Dodatek č. 5 ke Smlouvě o dílo ze dne 16. 2. 2024

Shora uvedené smluvní strany se dohodly na uzavření dodatku č. 5 (dále jen „dodatek“) ke Smlouvě o dílo ze dne 16. 2. 2024, ve znění předešlých dodatků, která byla uzavřena se zhotovitelem jako vybraným dodavatelem veřejné zakázky nazvané: „**Realizace urgentního a centrálního příjmu Oblastní nemocnice Náchod**“ (dále jen „veřejná zakázka“).

ZMĚNOVÝ LIST				051	
Doplnění zásuvek a svorek pro vyrovnání potenciálů					
Realizace urgentního a centrálního příjmu Oblastní nemocnice Náchod					
Objekt:		SO-01 Přístavba a stavební úpravy pavilonu A a B - Silnoproud			
Předkládá:		Společnost GEOSAN - BAK - Urgent Náchod		Datum: 03.09.2024	
Odesláno / předáno:		Přílohy / počet listů			
poštou		1) Položkový rozpočet změny		1 listů	
e-mailem		2) Projektové podklady		0 listů, výkresů	
osobně		3) Fotodokumentace a ostatní přílohy		2 listů	
1 Technický popis změny:

ZMĚNOVÝ LIST

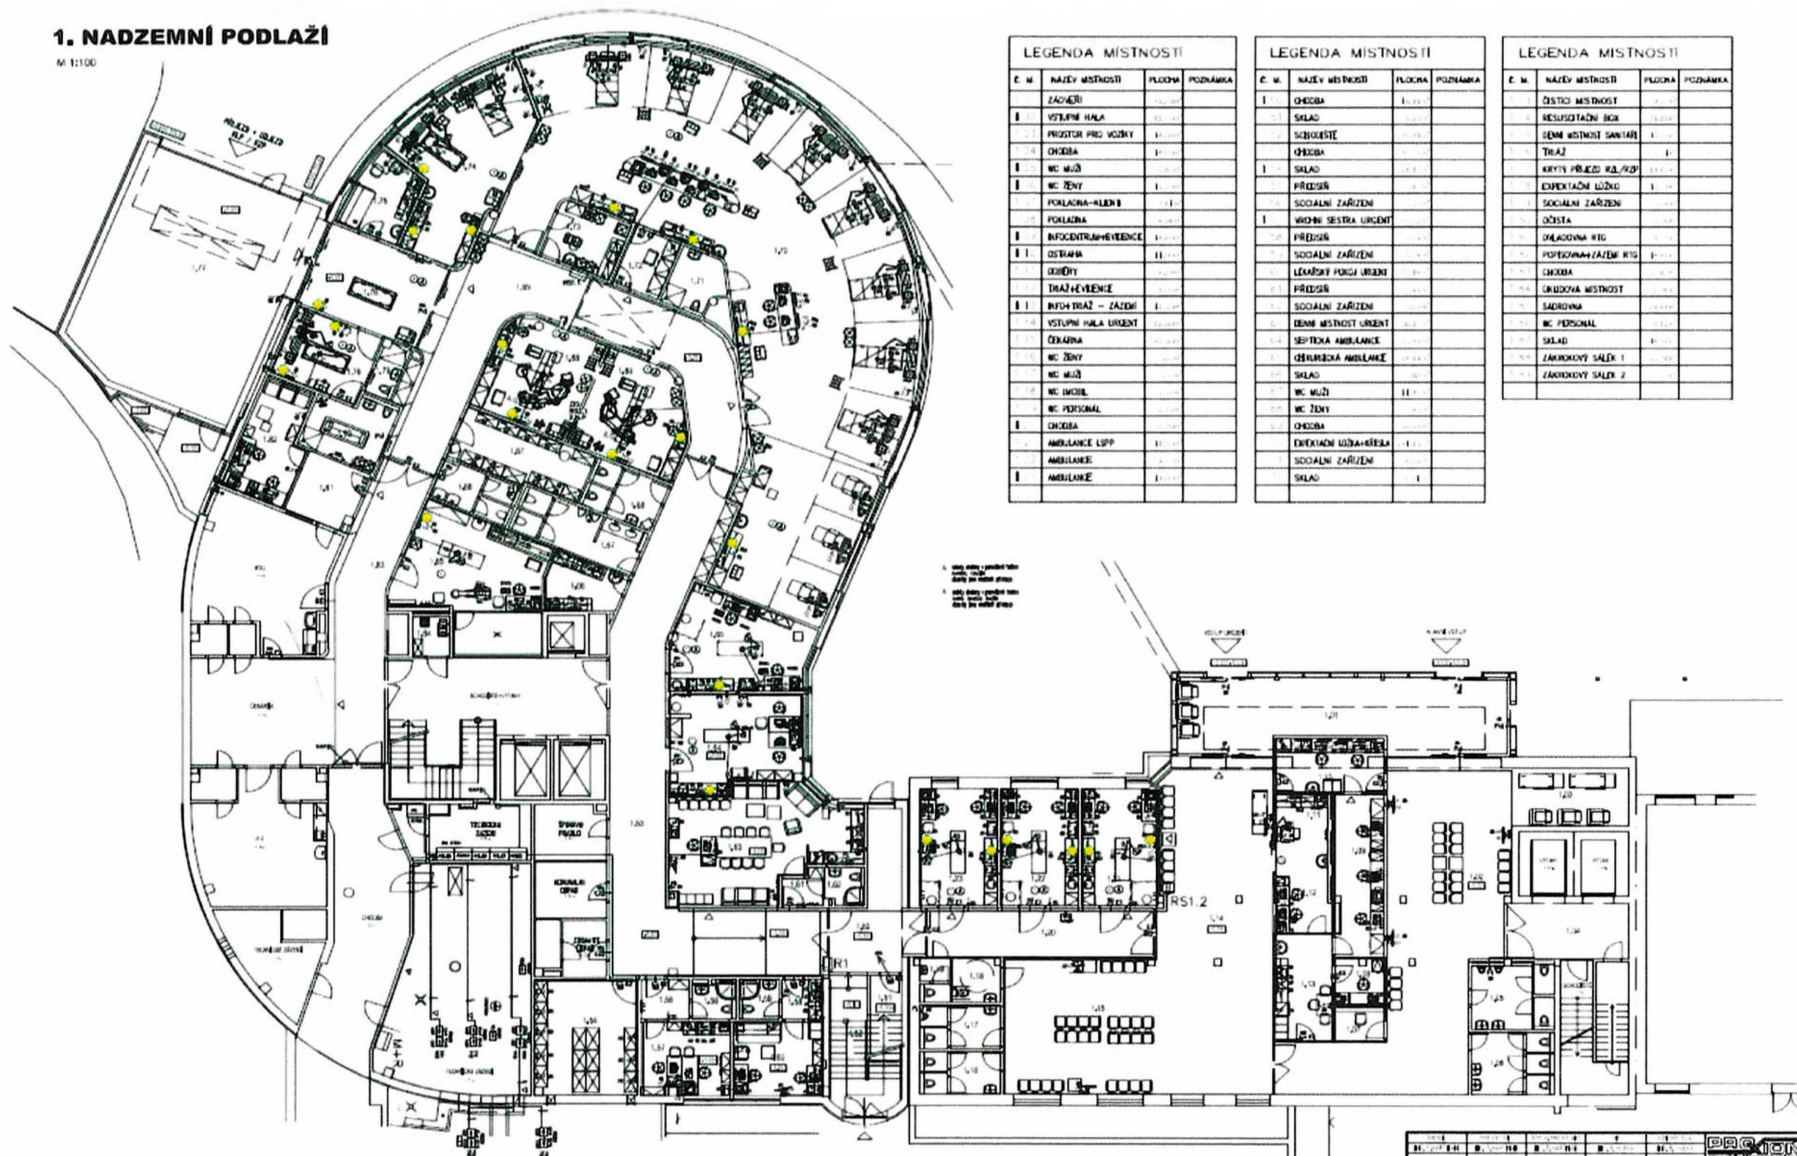
1.1 Popis původního řešení: U uzemňovací svorky, která napojeno vodičem 4 mm² na centrální uzemňovací bod					
1.2 Popis nového řešení: Doplnění zásuvek a svorek pro vyrovnání potenciálů a zásuvek					
2 Zdůvodnění změny:					
V průběhu provádění prací je ze strany uživatele upřesněny požadavky na dodávku a instalaci zapuštěných zásuvek ukončovacích svorek a elektrických zásuvek. Svorky - zásuvky pro vyrovnání potenciálu se používají pro připojení (uzemnění) přenosných lékařských zařízení. Pro některá lékařská zařízení je tato zásuvka nutnost pro jeho napojení.					
3 Vliv na dopracování projektové dokumentace:		ANO		☒ NE	
4 Dopad do smluvních termínů:		ANO (uvést návrh prodloužení lhůty smluvního termínu)		☒ NE	
5 Náklady:					
Cena méněprací (odpočet):		-	0,00 bez DPH		
Cena víceprací (přípočet):		+	46 662,08 bez DPH		
Výsledná ceny změny:		46 662,08 bez DPH			
6 Číslo odstavce ve smyslu § 222 zákona č. 134/2016 Sb. - Zákona o zadávání veřejných zakázek					odst. 4

SCHÉMA OZNAČENÍ PILÍŘŮ A NADPRAŽÍ (pohled na stěnu zvenčí)

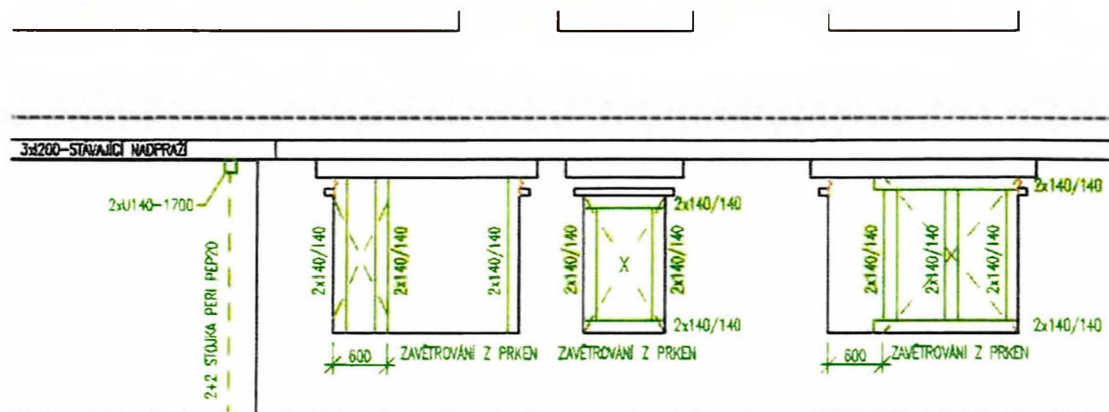
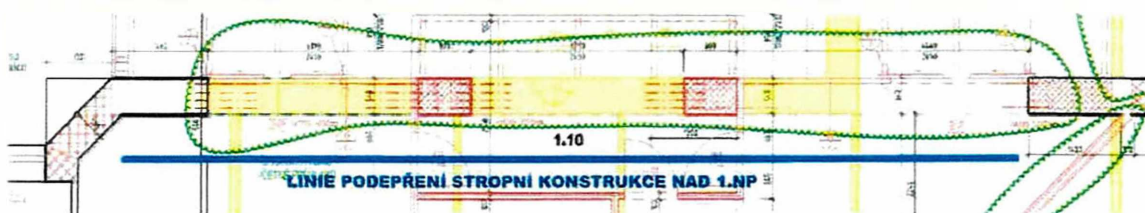
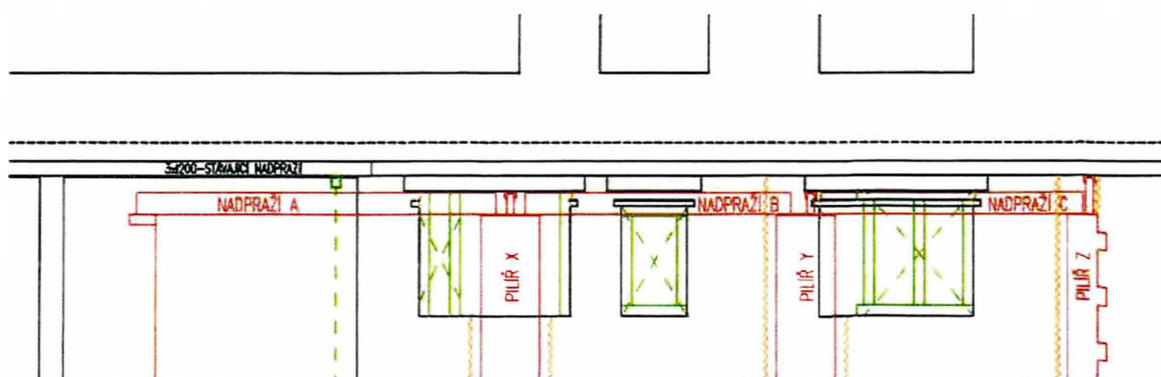
Pomocné podpěrné konstrukce pro provedení nového vstupu do pavilonu B viz Příloha č. 2 tohoto ZL, dodávka a provedení ukončovacího profilu základové desky ve vratech přístavby pavilonu A.

Před vlastním prováděním bourání vstupních otvorů do pavilonu B včetně realizace nových pilířů je zpracován statikem technologický postup dočasného podepření bourané obvodové stěny pavilonu B, z kterého vyplynuly práce, které nebyly zahrnuty v soupise stavebních prací. Dočasné podepření je nutné provést za účelem zajištění stability budovy před vlastním vyzděním nosných pilířů. Dále je do předmětu díla doplněn opomenutý ukončovací profil do vrat. Tyto uvedené práce vznikly v důsledku výše zmíněných okolností, kterou zadavatel jednající s náležitou péčí nemohl předvídat.

4. Provedení výdřevy stávajících otvorů a podepření stávajícího nadpraží podle schématu níže (pohled na stěnu zvenčí)
 - Výdřeva okenních otvorů bude provedena na vnitřní i vnější polovině stěny tak, aby po odstranění výdřevy z vnitřní části stěny (po osazení vnitřních překladů) byla výdřeva ve vnější části stěny stále plně funkční.

- Stávající nadpraží z profilů 3xI200 příčně podepřít ocelovým profilem 2xU140 vyčnívajícím o cca 0,6 m z vnitřního a vnějšího líce stěny, a oba konce podepřít 2x stojkami Peri PEP20. Všechny stávající nosníky v nadpraží k profilu 2xU140 přivařit. Po dokončení nadpraží bude příčný ocelový profil v líci stěny odříznut.

- Před provedením výdřevy širších oken (v místě budoucích pilířů X a Y) bude cca 30 mm před oběma líci ostění odříznuta PZD deska a vybouráno zdivo mezi PZD deskami a překlady. Nesmí dojít k poškození nebo vylomení zdiva pod uložením stávajících překladů. Ihned bude osazena výdřeva. Nejprve bude takto provedeno bourání a výdřeva okna u pilíře X, následně u pilíře Y.

5. Provedení podepření stropní konstrukce nad 1.np
 - Podepření bude provedeno pomocí stojek Peri PEP20, v linii ve vzdálenosti 0,75 m od vnitřního líce zdiva.
 - Vzdálenost stojek á 0,5 m.
 - Pod stropní konstrukcí použít roznášecí nosníky Peri GT. Případné nerovnosti stropu vyklínovat.

DOPLNĚNÍ NOVÉ
OPĚRNÉ ZIDKY

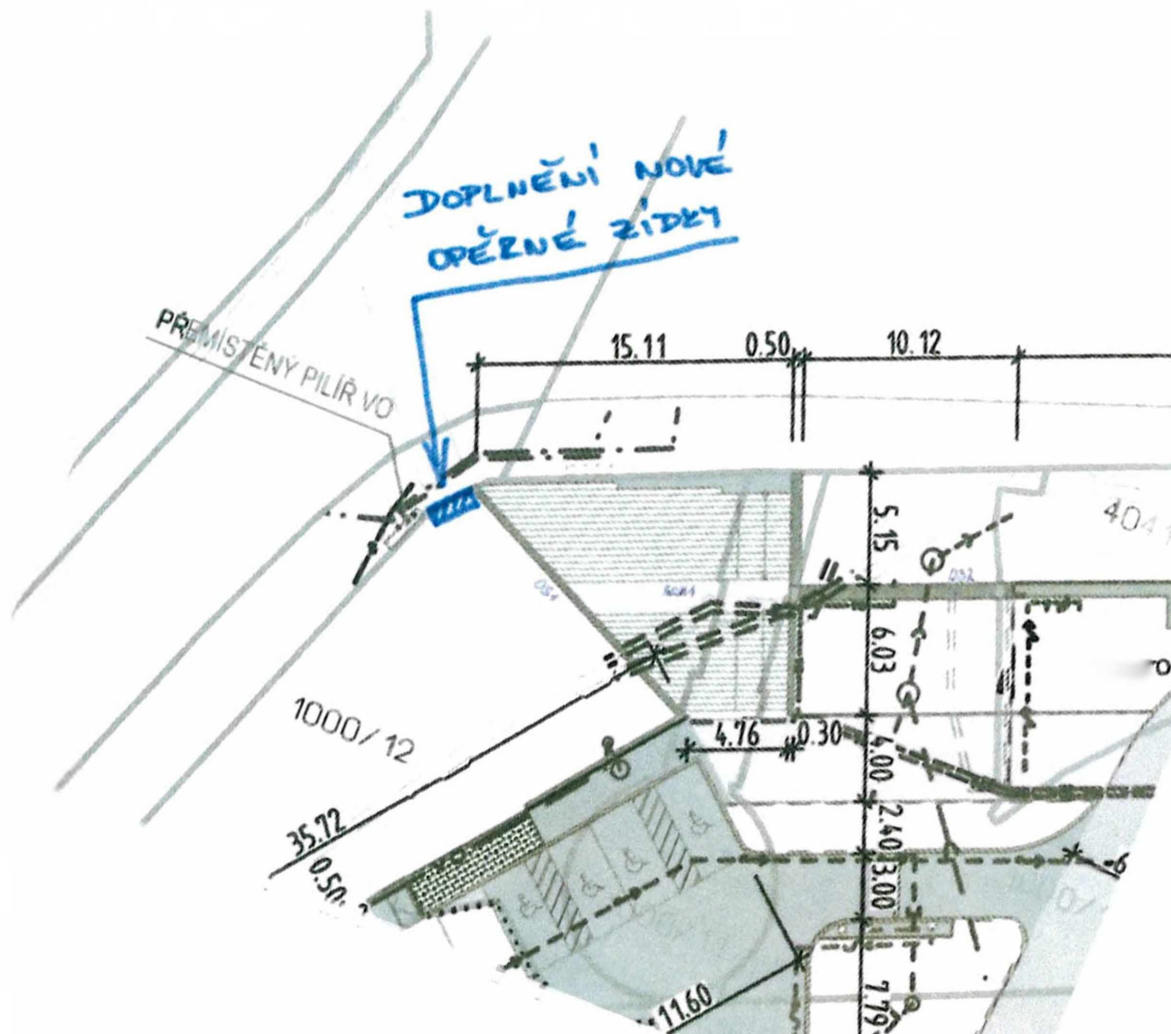
ZMĚNOVÝ LIST			060
Doplnění opěrné zídky u OS1			
Stavba:	Realizace urgentního a centrálního příjmu Oblastní nemocnice Náchod		
Objekt:	SO-04 - Venkovní betonové konstrukce		
Předkládá:	Společnost GEOSAN - BAK - Urgent Náchod	Datum:	02.09.2024
